2023년도 문화재위원회

## 제11차 건축문화재분과위원회 회의록

- ▣ 회의일시 : 2023. 11. 16.(목), 14:00 ~ 17:30
- ▣ 장 소 : 국립고궁박물관 회의실
- ▣ 출석위원 : 전봉희, 곽동엽, 박경식, 손태진, 안선호,  
이찬희, 정광용, 최지용(탄원)  
(이상 8명)
- ▣ 심의내용 및 의결사항 : 이하 자료와 같음

그림 7 수타사 대적광전 평면도와 단면도 (『신청보고서』에서 전재)

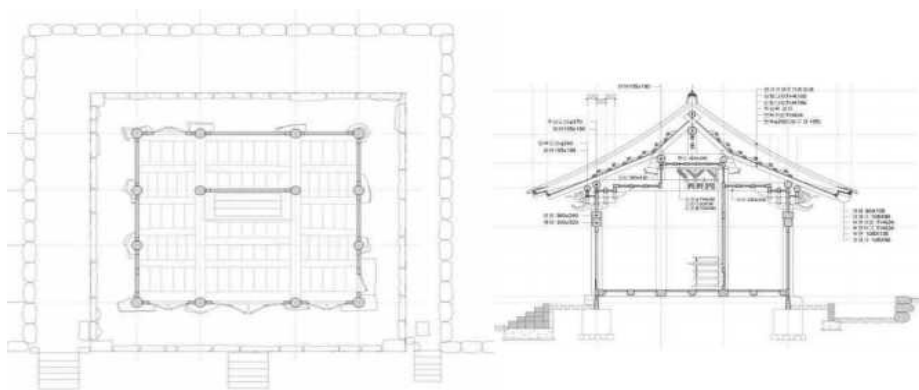
평면은 정면 3칸, 측면 3칸으로서, 정면의 칸치수는 전후면 가운데 정칸이 3,300mm, 좌우 협칸이 2,190mm, 그리고 측면의 경우는 좌우 협칸이 2,240mm, 정칸이 2,160mm이다. 건축 후 오랜 시간이 지났고, 또 시공 오차 등을 고려하면, 영조척을 314mm 정도로 보았을 때 전후면의 정칸은 10자반, 그 외의 칸들은 모두 7자 정도로 계획한 것으로 생각된다. 즉, 전후면의 정칸과 다른 칸의 비율은 3:2의 비율로 계획한 것으로 생각된다. 그리고 이러한 비례는 기둥 위 포의 배열에도 그대로 반영되었다. 전후면의 정칸에만 주간포를 2구 두고, 그 외의 칸에서는 모두 주간포를 1구씩 두었으므로, 모든 칸에서 포간 거리는 동일하게 된다.

기둥은 모두 두리기둥을 사용하였는데, 내부엔 전열의 내주 2분을 생략한 대신, 후열의 내주 2분은 고주로 처리하여서 후불벽을 달았다. 말하자면 감주만 있을 뿐 이주는 없는 정치법을 사용하였다. 크기는 바깥 둘레 기둥은 아래 부분의 지름이 389mm~448mm 사이의 크기를 갖는데, 전반적으로 모퉁이 기둥이 굵고(414~448mm), 변주들이 작다(389~424mm). 내부의 후열에 있는 내고주도 굵기는 비슷하여 각각 408mm와 412mm의 하부 지름을 갖는다. 한편, 기둥 상부는 하부에 비하여 지름의 크기가 32mm~51mm 정도 작게 가공하여 뚜렷한 민흘림을 두었다. 높이는 바깥 둘레 기둥이 약 3,260mm, 내고주가 4,720mm로, 내고주가 약 4자 반 정도 길다. 또, 전후면 정칸의 경우 기둥 사이의 중심거리와 기둥의 높이가 거의 같아 정방형의 비례를 갖는다.

그림 8 수타사 대적광전의 주상포와 주간포 (『신청보고서』에서 전재, 주상포의 경우 내 3제공 위에서 바로 보를 받친다. 그러므로 도면에서 주상포 위에 내 4제공처럼 표기한 선은 오류이다. 아래 사진 참조)

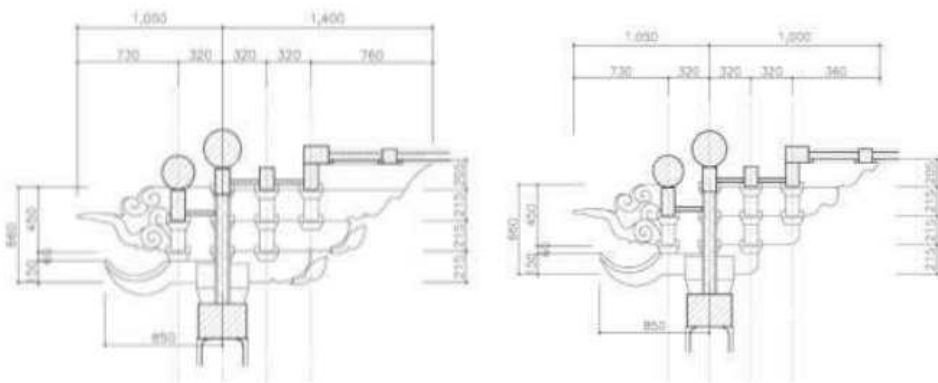
위의 그림8.와 그림9. 및 10.에서 보듯, 외부 제공의 초각은 초제공은 양서로 하고, 출목 소로에서 행공 첨차와 짜이는 이제공은 윗면이 수평선을 갖는 익공형 초각을 하였

다는 점에서 주상포와 주간포의 차이가 없다. 그러나 내부에서는 차이가 있어서, 주상포에서는 보를 받치는 3제공까지 각 제공의 내단에 모두 초각을 둔 것에 반해, 주간포의 경우는 초제공, 이제공은 교두형으로 간략히 마감하고, 삼제공과 사제공에서만 길게 뺀어 초각을 하였다.
